# Boletim técnico

## TCK42CRD - 2.5 YD25DDTi

### Diferenças de design entre a FAI e o original

TB0055

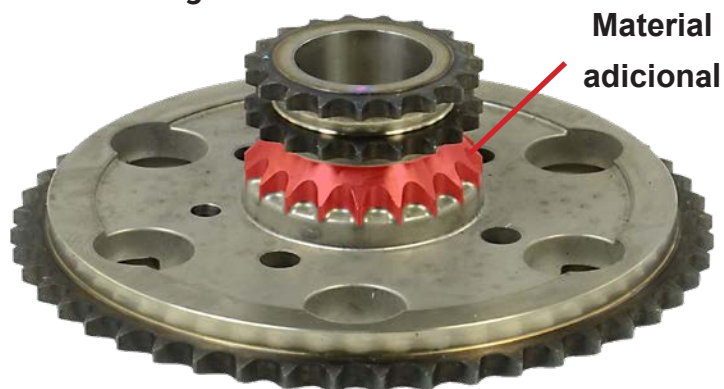
A imagem abaixo mostra a roda dentada da bomba de injeção que foi fabricada pela FAI em comparação com o design original do fabricante.

A roda dentada fornecida pela FAI é uma substituição direta, com a única diferença sendo o material e os métodos de produção usados durante a fabricação.

O design da FAI é reforçado pelo uso de aço forjado em vez de metal em pó. Devido à resistência adicional da versão FAI, a junção entre as rodas dentadas duplex e simplex não precisa do material adicional, conforme indicado abaixo.
